東海第二発電所

工事計画認可申請に係る論点整理について (コメント回答)

平成30年7月3日

工事計画認可申請に係る論点整理について(コメント回答)(1/4)

図4 実証試験結果と実機モデル(隙間4mm)結果との比較

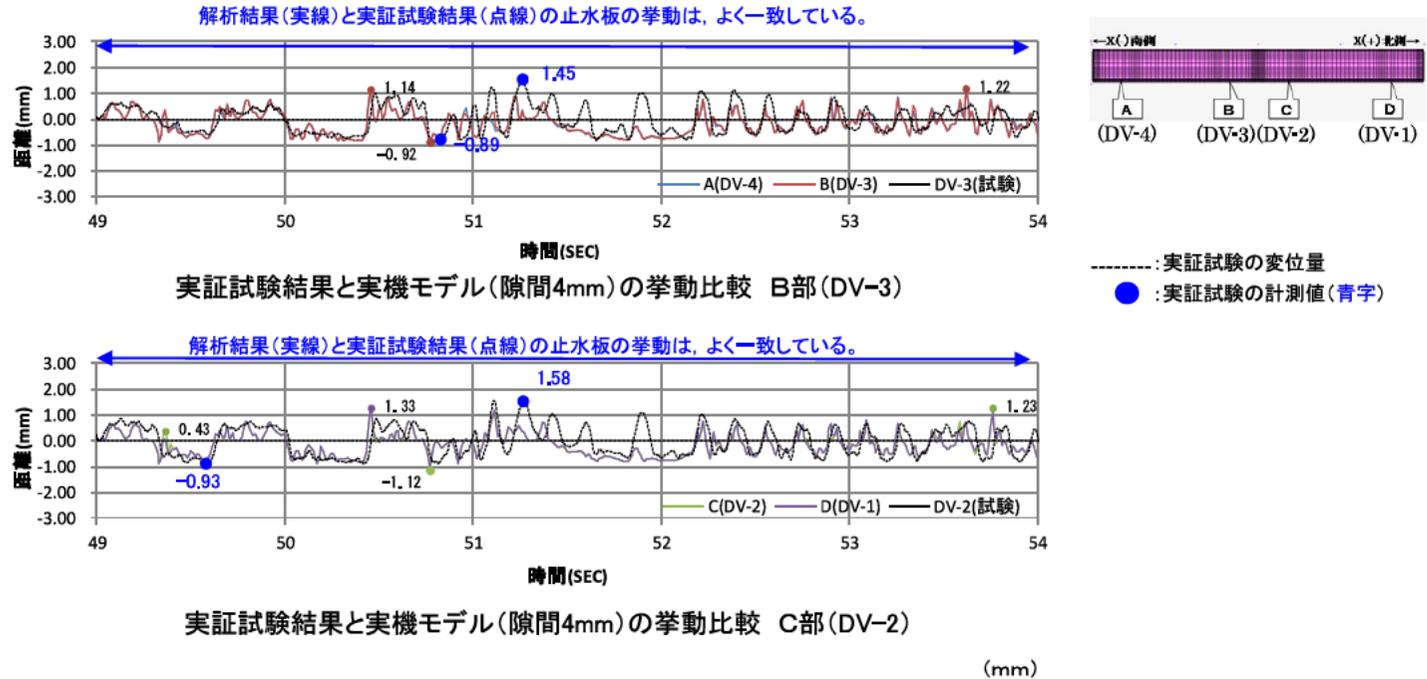
2. 実機解析を工認に適用することも踏まえ、解析の信頼性を示すこと。

実証試験結果(フィルタリング後)と実機モデル(隙間4mm)の3方向同時加振時の結果について比較した。
その結果、**実証試験結果と実機モデル(隙間4mm)との比較において、浮き上がり量の差が僅かであり、よく一致した結果が得られた。また、止水板の浮き上がりや挙動に対してもよく一致しており、解析モデルの信頼性が向上した結果が得られた。**(図4)

止水板の鉛直変位	②3方向(Y方向(堤軸直角)包絡波)		
	実証試験(①)	隙間4mmモデル(②)	実証試験と解析モデルとの差(②-①)
浮き上がり量(プラス側)	1.45(DV-3)	1.22(DV-3)	-0.23~-0.25
	1.58(DV-2)	1.33(DV-2)	
沈み込み量(マイナス側)	-0.89(DV-3)	-0.92(DV-3)	-0.03~-0.19
	-0.93(DV-2)	-1.12(DV-2)

図1 1次止水機構の工事認可申請書構造設計フロー

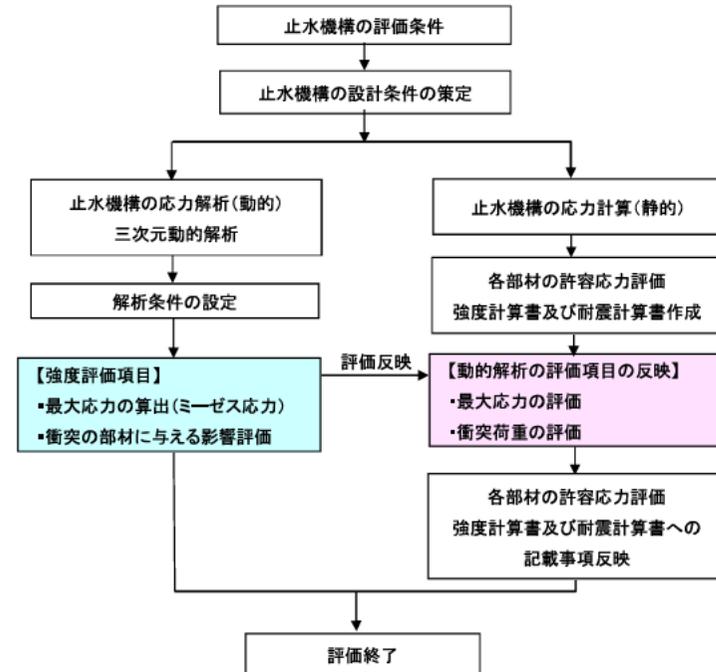
3. 実証試験結果を踏まえて解析にフィードバックする項目はないか、応力評価において実証試験と解析の違いを考慮する必要がないか検討すること。
4. 試験結果と実証試験モデル結果の差が浸水防止機能に影響を及ぼすか否かを分析し、今後設計への反映の有無を示すこと。

三次元動的解析の実機モデルが実証試験と同じ止水板の挙動を確認したため、**三次元動的解析モデルの信頼性は高く、地震時における浸水防止機能に影響を与えることのないよう構造設計に反映する。**

実機の構造設計については、静的荷重による強度計算、耐震計算を実施し、動的な評価として三次元動的解析による解析結果を構造設計に適切に反映することで設備の構造信頼性を高める。図1に1次止水機構の工事認可申請書構造設計フローを示す。

なお、浮き上がりについては、実証試験の鉛直変位量の結果が解析結果を僅かに上回ることから、地震時における浮き上がりが大きくなる可能性がある。しかしながら、**止水機構には2次止水機構を設ける設計であり、仮に、1次止水機構の水密ゴムの浮き上がりによる漏水が発生したとしても敷地内には浸水しない。**(図2)

実証試験の結果と三次元動的解析モデルを比較すると止水板の挙動や浮上り量において、隙間4mmモデルが実証試験に近い結果が得られている。今後の止水機構の構造設計においては、**原則設計の公称値である隙間3mmモデルにて強度評価を実施し、止水板の挙動や浮き上がり量、発生応力のばらつきを考慮し、隙間4mmモデルの解析結果とも比較し応力評価する。**

杭応力及び杭曲率の深さ方向分布

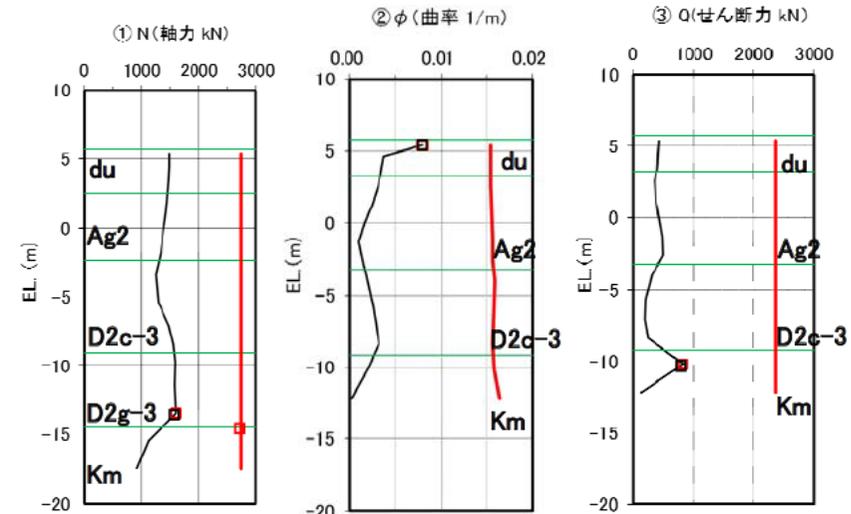
今回は、使用済燃料乾式貯蔵建屋を個別の評価対象とした根拠（他の建屋を除外した理由も含む）及び地盤改良の有無について説明する。

FLIP解析で得られた杭の最大応答値は評価基準値以内に収まっていることから、杭の健全性を確認できた。

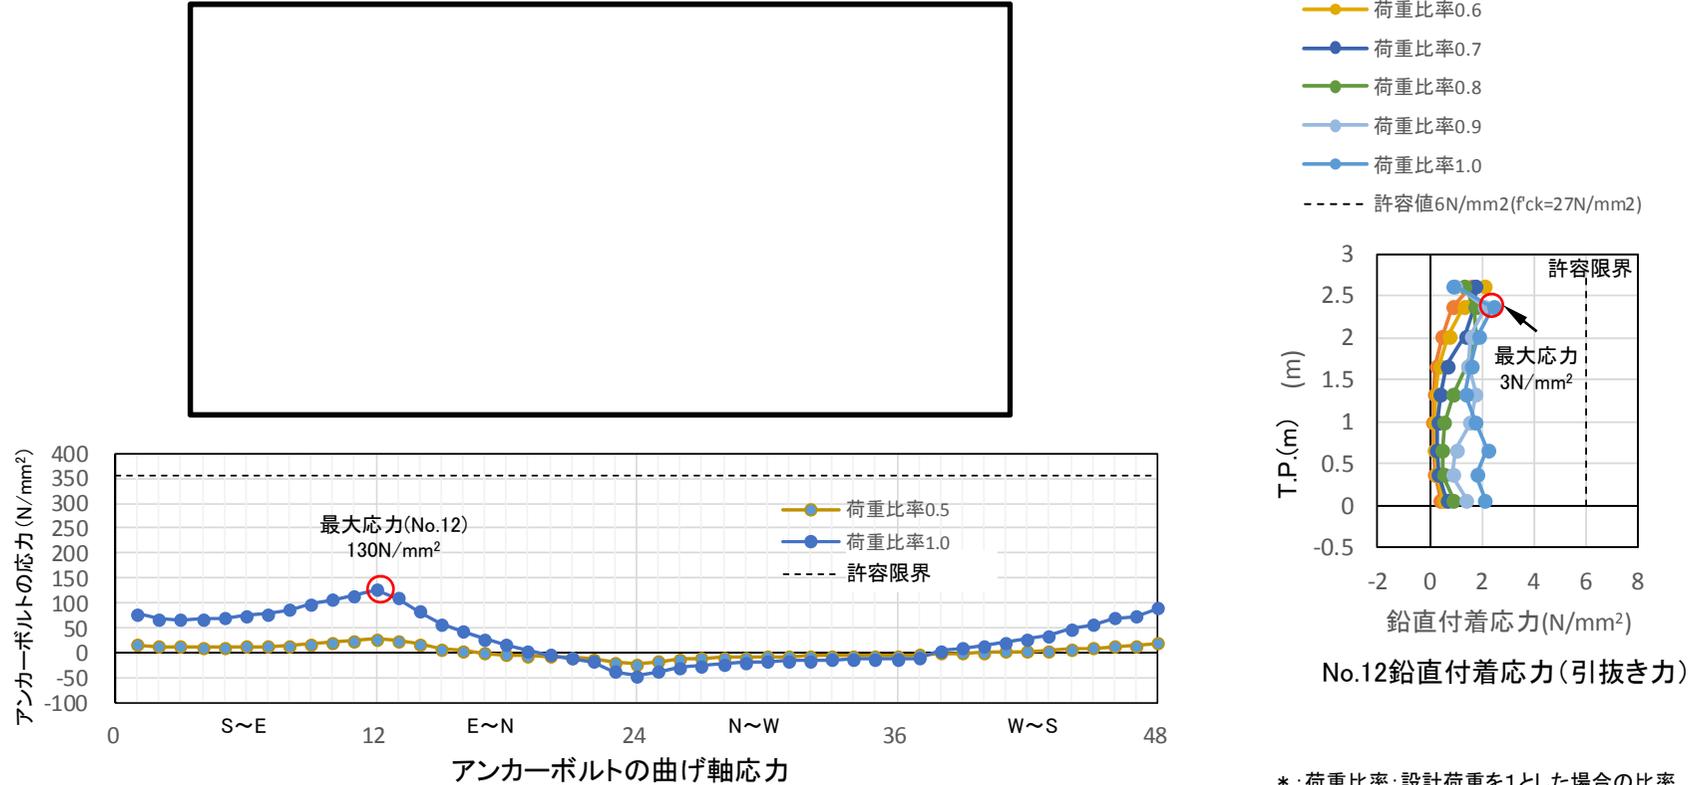
直接定着式アンカーボルトの鋼製防護壁への適用性を確認すること。

設計荷重による6成分の設計断面力が同時に接合部へ作用した場合においても、直接定着式アンカーボルトが負担する応力が弾性範囲内に収まることを3次元解析(COM3)で確認したことにより、直接定着式アンカーボルトの鋼製防護壁への適用性を確認した。

部 位	照査項目	許容限界 N/mm ²	最大発生応力度 N/mm ²	照査値 (発生応力度/許容限界)	判定
アンカーボルト	曲げ軸応力	355	130	0.37	OK
	引抜き力	6	3	0.50	OK

荷重比率と津波作用方向変位の関係

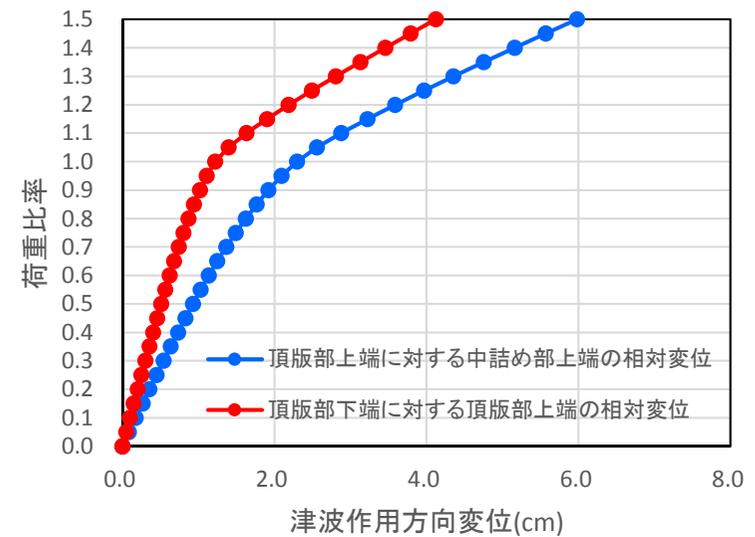
[その他確認事項] 設計荷重を超える荷重に対して、十分な靱性を有する構造であることを確認すること。

設計荷重を超える荷重として、設計荷重の1.5倍の荷重を仮想した場合においても、耐荷性能を保持している構造であることを3次元解析(COM3)により確認した。

今後は、当該解析結果による荷重の伝達メカニズムや三次元挙動について整理すると共に、非線形領域の靱性について考察する。

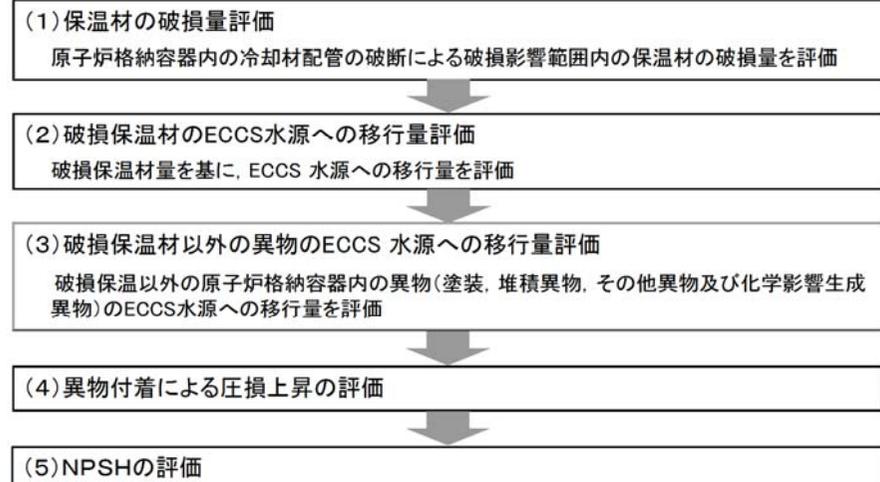
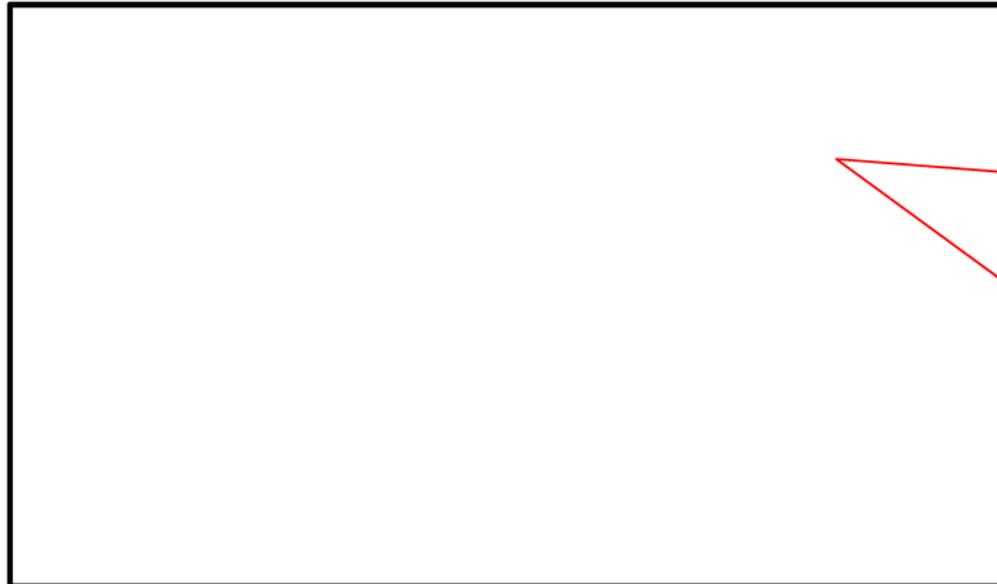
＜回答＞ ECCSポンプのSA時でのNPSH評価のため、内規※との整合性及び保守性を確保した試験の実施結果を示す。

- ・投入された異物は攪拌機で分散され、更に水槽内の水は一定流速にて循環。また圧損データは十分静定された状態で採取。
- ・ステップ2の結果及び内規に示された数式より算出した化学影響生成異物以外の異物による実機の圧損上昇は m となった。
- ・ステップ2, 3により確認された化学影響生成異物による圧損上昇は m であった。
- ・上記から、異物による実機の圧損上昇は m となる。

図 試験結果のまとめ

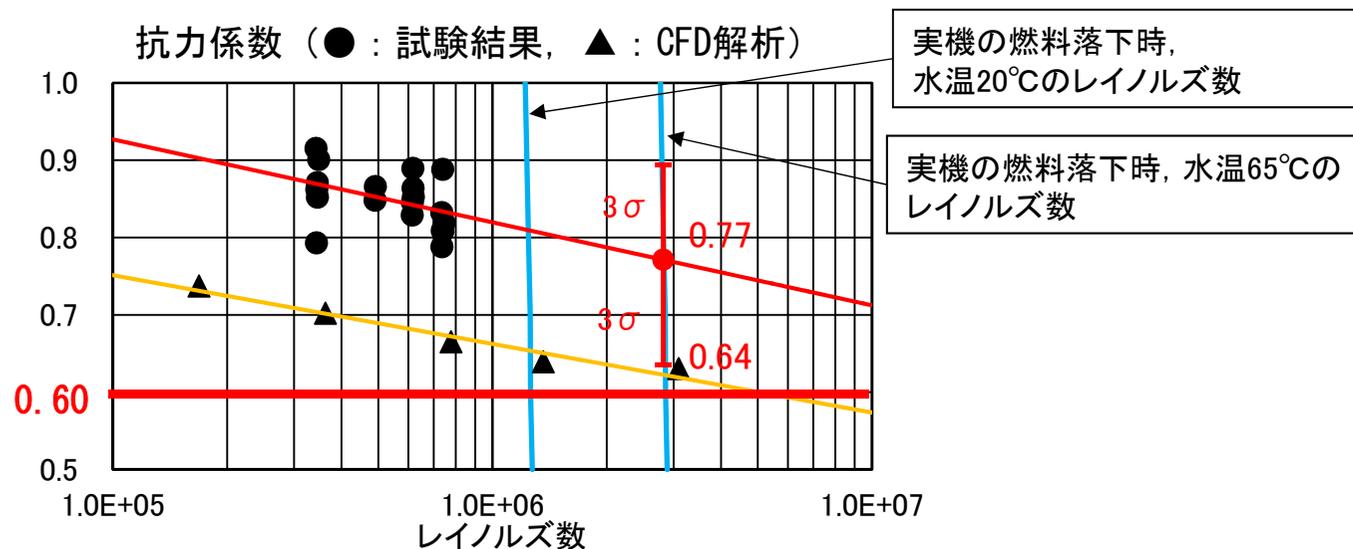
使用済燃料プールでの燃料集合体落下時のライニングの健全性評価において、運動方程式によって落下エネルギーを評価し、既往の試験における落下エネルギーに包絡されると評価している。この評価に使用したパラメータのうち、抗力係数 C_d は単純化した形状の物体に対する文献値であり、長手方向の長さ L と代表長さ d の比(L/d)やレイノルズ数について実機を包絡していないことから、模擬燃料集合体を用いた抗力測定試験を実施し、求めた抗力係数から落下エネルギーを評価し、既往の試験に包絡されることを確認する。

水温65°Cの際の抗力係数は、CFD解析結果との対比により0.77と推定(下図の●)できるが、評価に当たっては測定値のばらつきも考慮し、標準偏差($\sigma = 0.043$)の3倍($3\sigma = 0.13$)を差し引いた値(0.64)から更に保守的に0.60を用いる。

抗力係数 $C_d = 0.60$ とした際の燃料の速度は m/s, 落下エネルギーは 14.9kJ となり、既往の落下試験結果 15.5kJ を下回ることを確認した。
